Oggetto: Osservazioni alla Procedura di VIA ai sensi del D.Lgs n.163/2006 sul progetto preliminare "Sistema Conoscitivo Unico dei Quattro Tracciati di Progetto" Legge 443/2001 - D.Lgs. 163/2006 - D.Lgs. 152/2006 - Progetto preliminare "Nuova linea AV/AC Venezia-Trieste" proposto dalla società Italferr S.p.a.

OGGETTO : Deliberazione in merito a nuovo parere espresso ai sensi dell'art. 3 L.R. 43/1990 e s.m.i. e art. 25 D.Lgs. 152/2006 progetto Nuova linea AV/AC Venezia Trieste - Invio integrazioni e richiesta Direzione Centrale Ambiente Energia e Politiche per la Montagna Servizio VIA prot. n. 0022598/P del 27/06/2012 ALP VIA e prot. n. SVIA - VIA 413.414 pervenuta il 28/06/2012 al protocollo n. 0015936

Oggetto: Relazione tecnica relativa al parere da fornire alla Regione Friuli Venezia Giulia ai sensi dell'art. 3 della L.R. 43/1990 e s.m.i. e sulle osservazioni da inviare al Ministero dell'Ambiente tutela del territorio e del mare ai sensi dell'art. 25 del Dlgs 152/2006 e s.m.i. nell'ambito del progetto "Nuova linea AV/AC Venezia-Trieste" a seguito della pubblicazione del "Sistema conoscitivo unitario" proposto dalla società Italferr S.p.a.

OGGETTO: SEGNALAZIONE INTERFERENZE NON

Interferenza nr.1

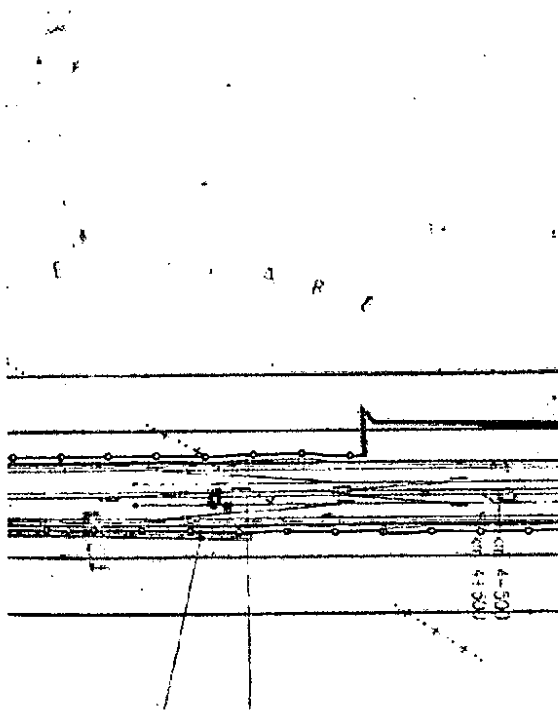
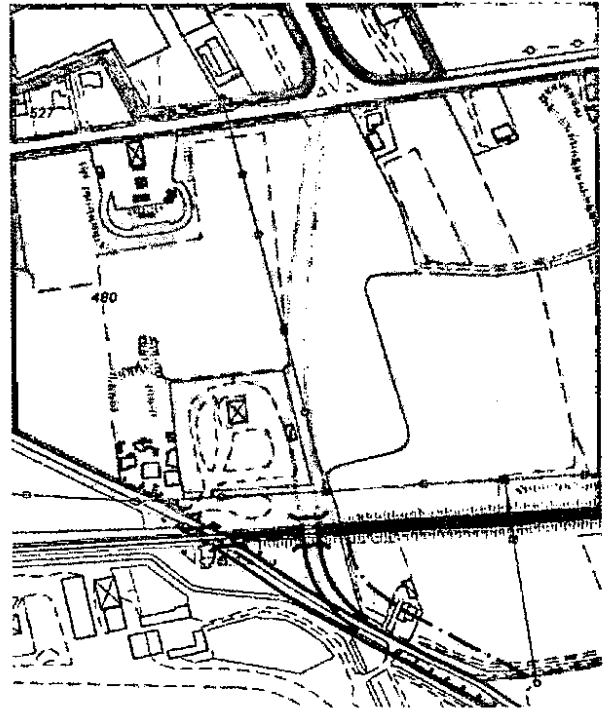
Il tracciato del progetto preliminare della nuova linea AV/AC Venezia-Trieste tratta Ronchi -Trieste prevede la Soppressione del passaggio a livello esistente su via Dobbia senza prevedere alcuna opera sostitutiva per l'attraversamento della linea.

Andranno inoltre previste idonee aree di inversione di marcia su entrambi i lati della via Dobbia in corrispondenza del soppresso passaggio a livello

Interferenza nr.3
Aree limitrofe via S.Vito

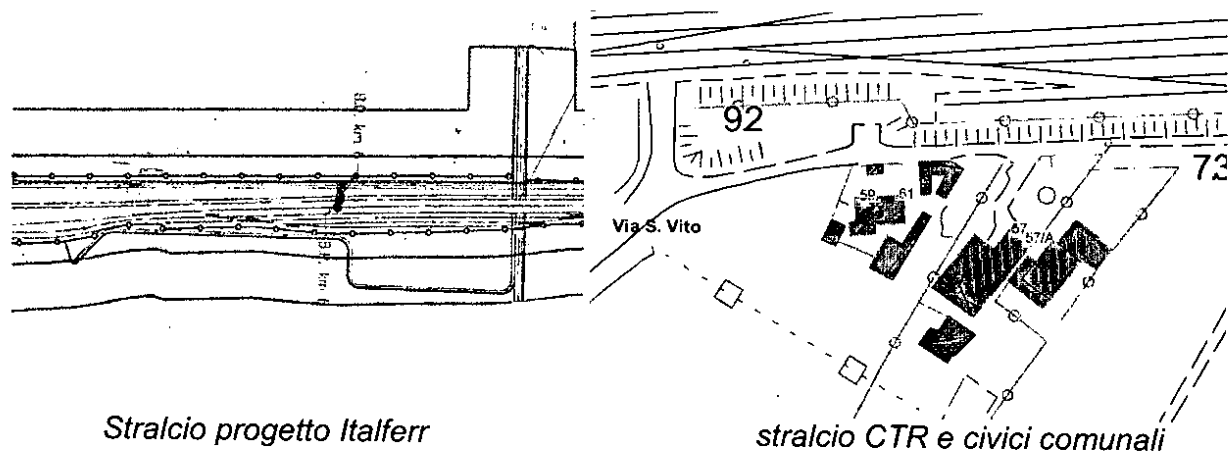
Il tracciato del progetto preliminare della nuova linea AV/AC Venezia-Trieste tratta Ronchi -Trieste ha già attuato la chiusura del passaggio a livello in via S.Vito ed ora prevede un allargamento del sedime dell'area binari.

- a. Con idonee aree di inversione di marcia su entrambi i lati della via S.Vito in corrispondenza del soppresso passaggio a livello;
- b. Visto che il progetto preliminare prevede la chiusura di diversi passaggi a livello sulla linea ferroviaria Trieste-Venezia in territorio di Ronchi dei Legionari e che già RFI ha provveduto alla chiusura del passaggio sulla Via S.Vito creando già in questo momento notevoli disagi alla popolazione esistente ed in particolare alle fasce deboli (anziani, studenti ecc..) ed alle famiglie in genere, si richiede di realizzare un sottopasso ciclopedonale sulla via S.Vito al fine di ripristinare il collegamento ai servizi essenziali almeno per tale categoria di utenti tra le due parti di territorio che altrimenti resterebbero divise.

Interferenza nr.4
Sottopasso via Stazione Sud

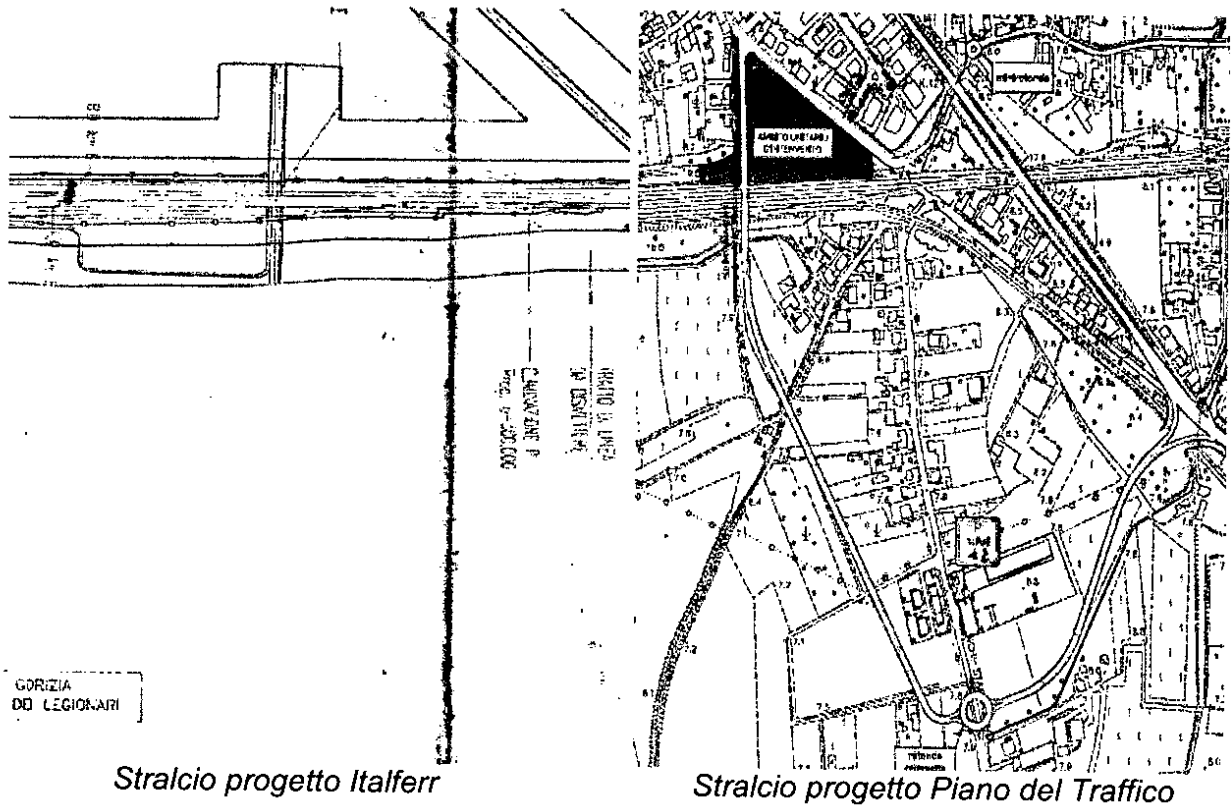
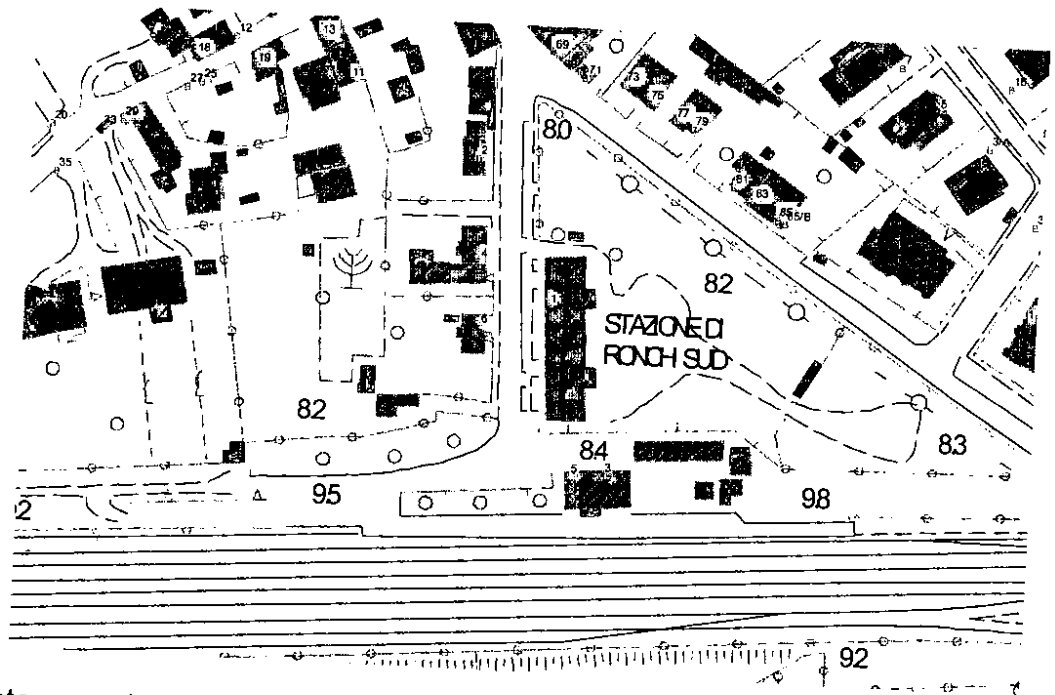
Il tracciato del progetto preliminare della nuova linea AV/AC Venezia-Trieste tratta Ronchi -Trieste prevede la realizzazione di un sottovia veicolare e ciclopedonale al Km. 6+170 per l'attraversamento della linea ferroviaria sulla via Stazione Sud.

Per tale previsione si richiede che il progetto venga integrato:

- a. Con la realizzazione in congiunzione al sottopasso viario, della viabilità di collegamento alla via Staranzano, come previsto dall'approvato piano del Traffico Comunale di cui sopra si riporta indicazione grafica, al fine di rendere utilizzabile la nuova struttura, consentendo in tal modo di mantenere l'attraversamento della linea ferroviaria sino ad oggi garantito dal P.L. esistente sulle vie Staranzano e XXIV Maggio, per il quale è stata prevista la soppressione;
- b. Con la realizzazione di una strada a servizio degli edifici esistenti ai lati della via Stazione Sud, civici 1,2,4 e 6;

- c. si precisa che la chiusura del passaggio a livello ivi esistente potrà essere attuato solo in fase successiva alla apertura al traffico del sottovia di via Stazione Sud e della strada di collegamento alla via Staranzano, di cui al punto a).
- d. Si chiede lo spostamento del previsto adiacente cantiere di armamento, posizionato a ridosso delle abitazioni, in altra zona dove l'attività di cantiere causi minor disagio ai residenti;
- e. Si chiede il mantenimento anche a seguito delle operazioni di esproprio ed infrastrutturazione, dell'accessibilità ai fondi agricoli esistenti nell'area;
- f. Si chiede la previsione della ciclabile lungo la recinzione ferroviaria.
- g. Si chiede la riduzione delle pendenze delle rampe in sottopasso.

Interferenza nr.5
Sottovia SS.14 – via Volontari della Libertà
Soppressione passaggio a livello via Staranzano-via XXIV Maggio

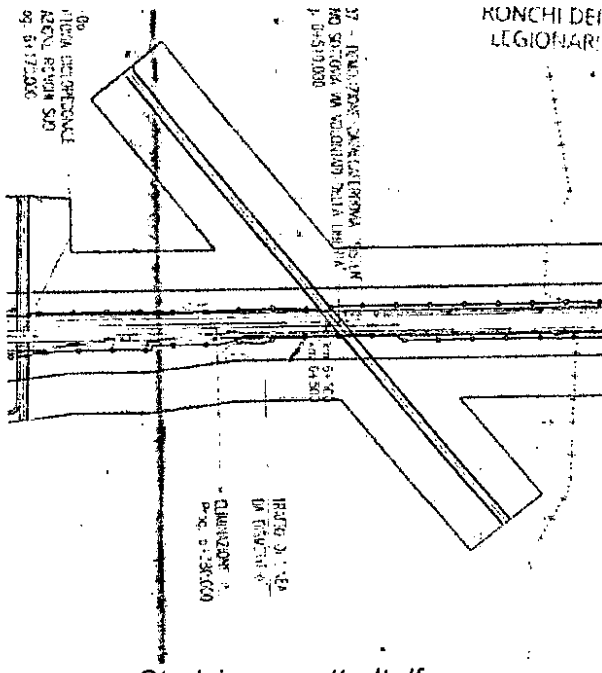
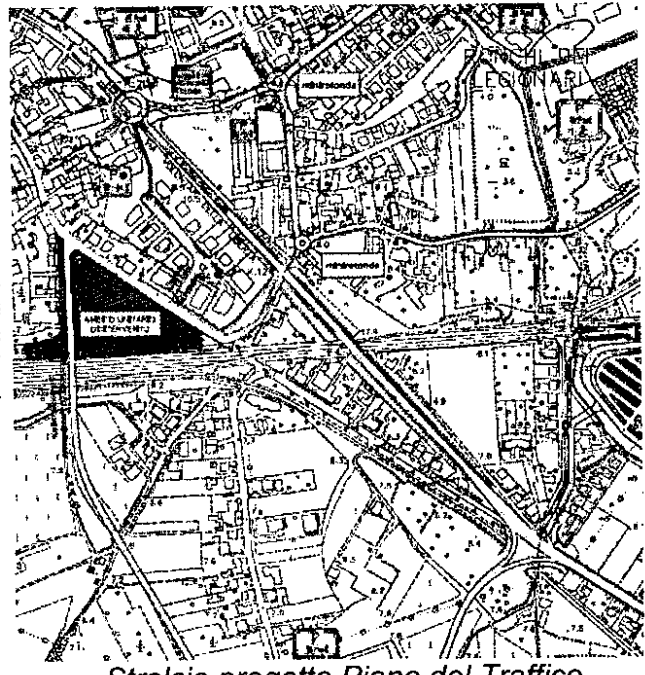
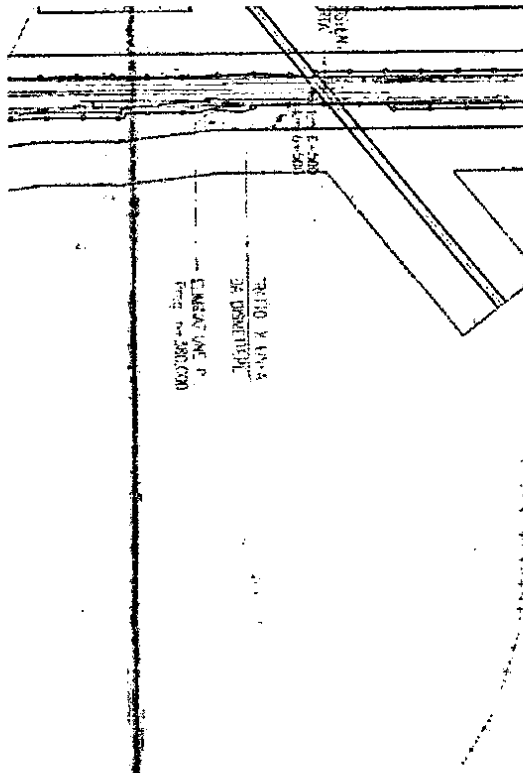
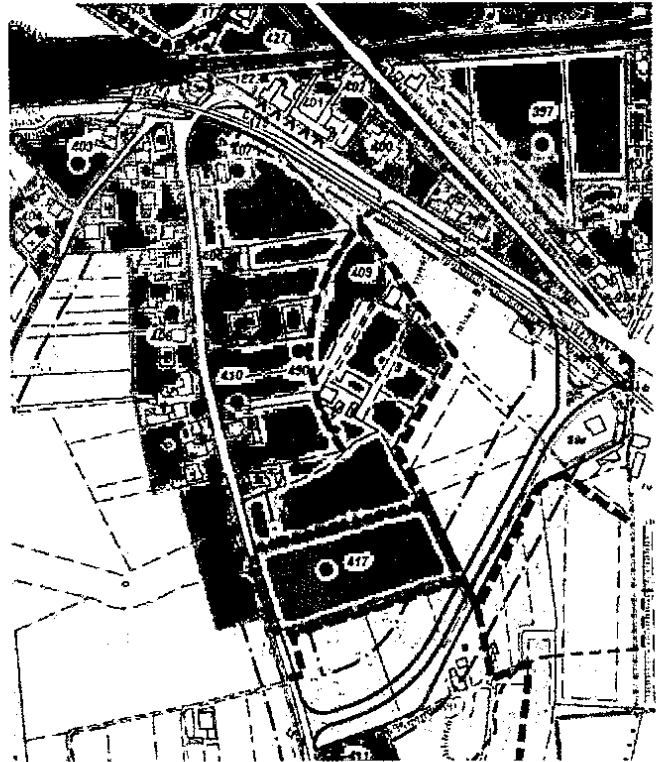
- c. Con un leggero aumento delle pendenze delle rampe in sottovia al fine di lasciare maggiore spazio rettilineo per la sistemazione alle estremità della rotatoria in corrispondenza dell'intersezione a Nord con via S.Lorenzo e in direzione opposta sull'incrocio con la futura strada proveniente da via Staranzano, come meglio evidenziato nello stralcio del P.R.G.C. vigente sopra riportato;

Per la soppressione del passaggio a livello di Via XXIV Maggio:

- d. Con il rispetto degli accordi stipulati con la convenzione tra RFI, Comune e Provincia e successivi accordi modificativi per la realizzazione di opere sostitutive alla chiusura dei passaggi a livello
- e. Il Comune, su richiesta della Provincia di Gorizia, ha approvato la variante nr.12 al P.R.G.C. per l'introduzione di una bretella di collegamento tra la via Staranzano e la SS.14 ed un cavalcaferrovia ciclopedonale per il quale l'A.C. ha espresso la preferenza di sostituire quest'ultimo manufatto con il completamento della suddetta bretella fino al sottovia di via Stazione Sud già da Voi inserito nel progetto preliminare.

Interferenza nr.6
Interramento Linea Storica Trieste-Udine

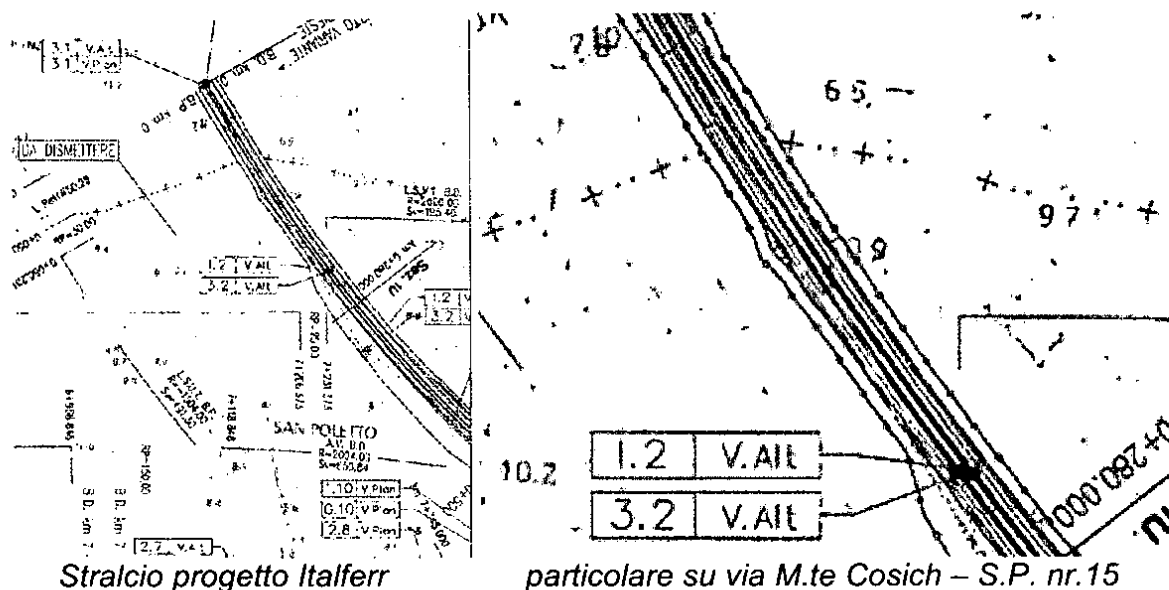
Il tracciato del progetto preliminare della nuova linea AV/AC Venezia-Trieste tratta Ronchi –Trieste prevede la variante della Linea storica Udine –Trieste.

Dagli elaborati progettuali sembra sia prevista la chiusura del P.L. che attraversa la linea storica Gorizia – Trieste su via Monte Cosich senza che siano previste opere di attraversamento sostitutive.

Peraltro si evidenzia che tutti i progetti prodotti a tale scopo da RFI nel corso degli anni, sia in relazione alle precedenti ipotesi legate alla TAV che agli accordi di programma per la chiusura dei P.L. sulla linea storica Gorizia - Trieste, non si inserivano adeguatamente nel tessuto urbano e viabilistico, incontrando difficoltà tecniche e di fatto non risolvevano i problemi di collegamento viario.

- a. Che la variante sulla linea storica Udine – Trieste, come da Vostro progetto preliminare, preveda comunque il mantenimento della percorribilità sulla Strada Provinciale n. 15 (via Monte Cosich);

- b. L'interramento della linea storica Gorizia - Trieste da bivio S.Polo fino in prossimità dell'incrocio con il viadotto autostradale, con la conseguente eliminazione delle pertinenziali infrastrutture fuori terra, al fine di ricucire l'abitato del Comune di Ronchi dei Legionari, eliminando le diseconomie derivanti agli utenti della strada per la mancata utilizzazione dei perditempo di attesa ai P.L., in genere piuttosto elevati, e consentire a tutti gli utenti una migliore mobilità almeno sul lato nord-est del paese, considerato che a sud, le modifiche alla linea VE-TS, creeranno un'imponente cesura al tessuto urbano.
- c. Si ricorda che nelle adiacenze della linea ferroviaria è stato realizzato un impianto di sollevamento delle acque meteoriche provenienti dall'abitato di Selz con attraversamento della linea ferroviaria al Km. 52+269, pertanto, anche nel periodo

*Siti conferimento terre da scavo e approvvigionamento inerti "Cava Monte sei Busi"
Transito veicoli movimento terra*

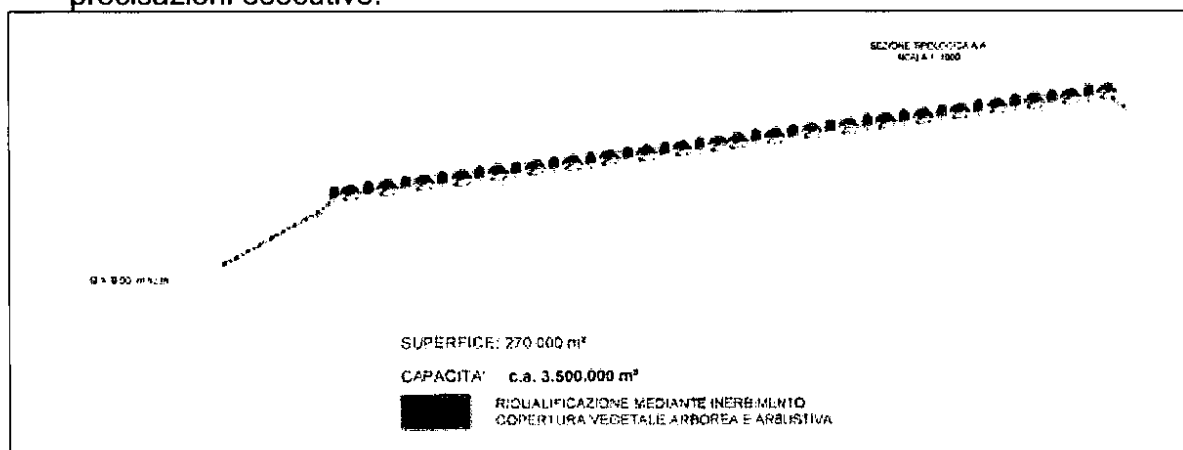
Dalla documentazione progettuale, relazione di cantierizzazione e collegati elaborati grafici, si prevede l'utilizzo della Cava "Monte sei Busi" per l'approvvigionamento di inerti ed il conferimento delle terre da scavo. Su tale tale previsione si osserva:

- a. L'autorizzazione per l'esercizio dell'attività di cava viene rilasciata dalla Regione Friuli Venezia Giulia, sulla base delle competenze in materia costituzionalmente attribuite. La RFVG infatti ha autorizzato l'esercizio di tale attività sulla base di un progetto di recupero ambientale in avanzato stato di attuazione. Si richiede pertanto di effettuare un preventivo studio di fattibilità sul possibile approvvigionamento e conferimento di materiali da scavo all'interno del sito. A tal fine si consideri il Decreto dell'Assessore Regionale all'Ambiente nr. AMB/151-GO/CAV/8 dd. 06.02.1996 con il quale si autorizza la coltivazione della cava di calcare denominata "Monte Sei Busi" per un periodo di venti anni suddiviso in quattro fasi quinquennali. La terza fase, attualmente in esercizio, è stata autorizzata con Decreto del Direttore centrale ambiente e lavori pubblici n. ALP.1- 2842-GO/CAV/8 dd.07.12.2007 nel quale sono riportate alcune precisazioni esecutive.

- b. In caso fosse verificata positivamente l'ipotesi di cui sopra, si ritiene necessario inoltre:
 - Individuare come assi principali di attraversamento e movimentazione materiali di scavo l'autostrada A/4 e la S.S. 677 Casello Redipuglia – SS.14;

- Residualmente individuare i percorsi di attraversamento ed il numero approssimativo dei mezzi movimento terra in transito sul territorio comunale. Su tali tratti stradali dovrà essere predisposta idonea segnaletica, un programma di pulizia e manutenzione ordinaria e straordinaria del manto stradale durante i lavori nonché il ripristino finale a lavori eseguiti. Il piano dei trasporti dovrà essere realizzato con finalità tese a limitare l'immissione in atmosfera delle polveri di carico e del CO₂. Si indica per l'abbassamento del CO₂ di prevedere nel progetto di cantierizzazione l'uso di veicoli alimentati a biogas liquefatto (biocarburante a base di rifiuti organici in grado di abbassare dell'80% l'emissione di CO) o altri sistemi in grado di mitigare l'impatto da CO₂. Resta
